導入ポテンシャルから見た地熱の可能性」について

①報告書 p33 の標記については次のように異議がある。

上記の関係を示す(a)(b)二つの図を下に提示した。

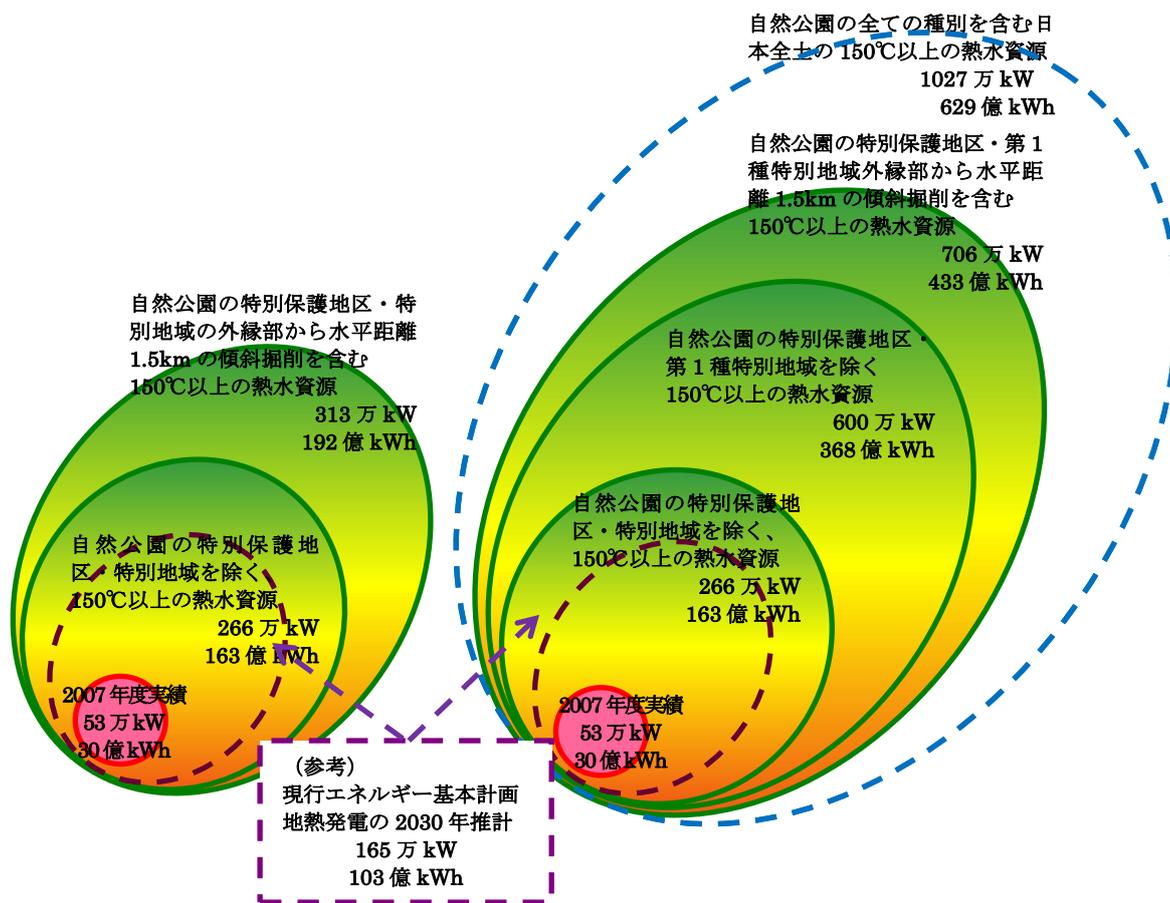
(i)国立・国定・都道府県立自然公園（以下、自然公園）の特別保護地区・特別地域を除く、150℃以上の熱水資源は村岡ほか（2008）によると思われるが、これは「賦存量」であり「導入ポテンシャル」ではない。「導入ポテンシャル」を求めるには「賦存量」に可採率を乗じ、「導入ポテンシャル」に相当する「可採資源量」を求める必要がある。また、今回、村岡ほか（2008）の用いたデータを基に公園種別ごとの資源量を見直したところ、「賦存量」の数値に誤りがあることを見出した。以上についての修正を行う必要がある。

(ii)自然公園規制地域の外縁部から水平距離 1.5km の傾斜掘削を含む 150℃以上の熱水資源は、環境省（2011）によると思われるが、そこで想定している開発状況は現実離れしており過大となっている。すなわち、資源が確実でない規制地域に対しては、基地を設けた思い切った掘削は実行できないため、現実には既存の地域外発電所基地からの傾斜掘削に留まる。したがって、地域外の発電状況との関係から規制地域内の導入ポテンシャルを求めるのが妥当であり。この点の修正を行う必要がある。

(iii)報告書では、自然公園の特別保護地区・特別地域の外縁部から水平距離 1.5km の傾斜掘削を含む 53℃以上の熱水資源を掲載しているが、今後の可能性から考えて、自然公園の特別保護地区・第 1 種特別地域を除く 150℃以上の熱水資源、自然公園の特別保護地区・第 1 種特別地域外縁部からの水平距離 1.5km の傾斜掘削を含む 150℃以上の熱水資源、自然公園のすべての種別を含む日本全土の 150℃以上の熱水資源を比較して掲げておくことがより有意義と考えられる。

(a) 自然公園の特別保護地区・特別地域外縁部から水平距離 1.5km の傾斜掘削が可能なケース

自然公園の特別保護地区・特別地域を除く 150℃以上の熱水資源 266 万 kW,163 億 kWh

自然公園の特別保護地区・特別地域外縁部から水平距離 1.5km の傾斜掘削を含む 150℃以上の熱水資源
313 万 kW,192 億 kWh

(b) 自然公園の第 2 種・第 3 種特別地域の開発と特別保護地区・第 1 種特別地域外縁部から 1.5km の傾斜掘削が可能なケース

自然公園の特別保護地区・特別地域を除く 150℃以上の熱水資源 266 万 kW,163 億 kWh（再掲）

自然公園の特別保護地区・第 1 種特別地域を除く 150℃以上の熱水資源 600 万 kW,368 億 kWh

自然公園の特別保護地区・第 1 種特別地域外縁部から 1.5km の傾斜掘削を含む 150℃以上の熱水資源
706 万 kW,433 億 kWh

自然公園の全ての種別を含む日本全土の 150℃以上の熱水資源 1,027 万 kW,629 億 kWh
